Žiadosť o súhlas s technickým riešením spracovaným odchyľne od ustanovení STN

Stavba: Modernizácia električkových tratí - Dúbravsko - Karloveská radiála

Obrázok 1 Stav rozchodníka v mieste chýbajúceho chodníka (apríl 2021)

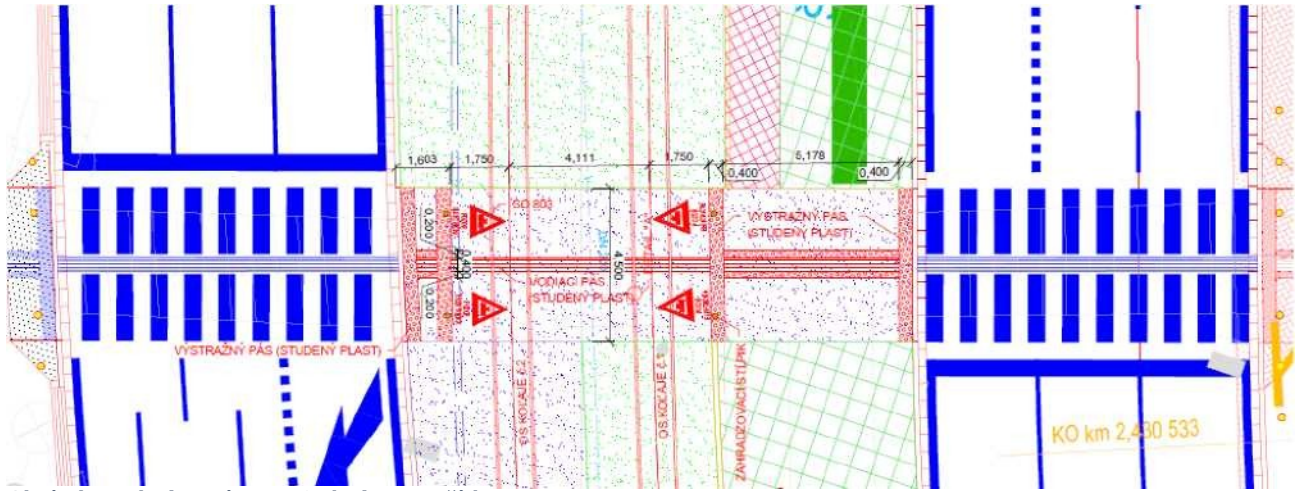
Napriek tomu, že pred modernizáciou tento prístup na zastávku z priľahlého chodníka existoval, v projektovej dokumentácii stavby nebol uvažovaný z dôvodu nedostatočných normových šírkových pomerov. Podľa projektovej dokumentácie priestor električkovej trate je tvorený vegetačným krytom, aj v mieste neexistujúceho chodníka. Aktuálny stav vegetačného krytu (poškodenie vegetácie a vytváranie blata vyšliapaním) poukazuje na využívanie tohto miesta pohybom cestujúcich. Z dôvodu bezpečnosti cestujúcich je potrebné na tomto mieste vybudovať chodník.

Obrázok 4 Návrh šírky chodníka

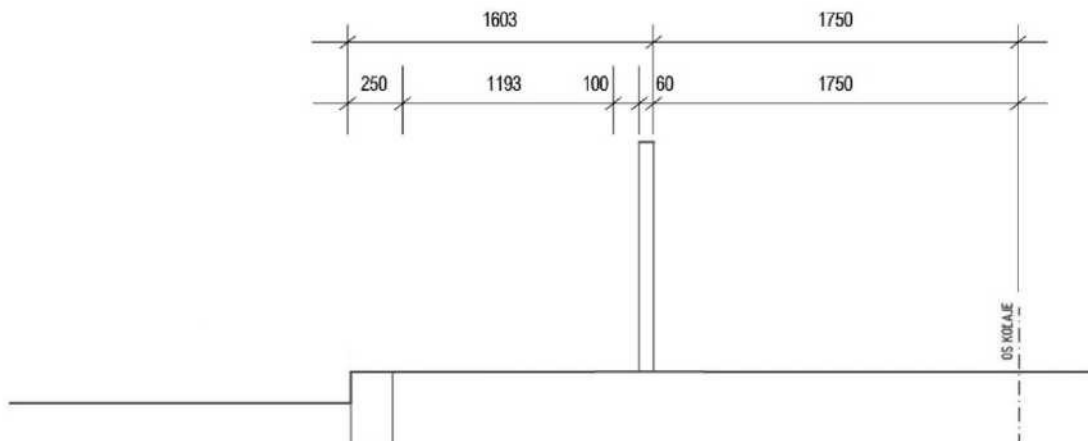
Prístupový chodník žiadame odchyľne riešiť od ustanovení STN 28 0318 čl. 5.11 a STN 73 6110 čl. 12.3.4.2 a čl. 15.1.3 týkajúce sa návrhu:

- vzdialenosti obrubníka zvýšeného nad úroveň temena koľajníc mimo nástupišťa od osi koľaje 1 750 mm,
- zábradlia len zo strany električkovej trate - susediaci jazdný pruh využívajú autobusy a trolejbusy vychádzajúce zo združenej zastávky, tzn. jazdia pomaly,
- odstupu od pozdĺžnej prekážky 100 mm,
- bezpečnostného odstupu 250 mm,
- voľného šírka chodníka menej ako 1 500 mm.

Voľná šírka chodníka popri vyššie uvedených možnostiach zostane 1,193 m. Chodník bude dostupný pre mobilných cestujúcich, ktorí doteraz ohrozením svojej bezpečnosti využívali voľný priestor s vegetačným krytom.
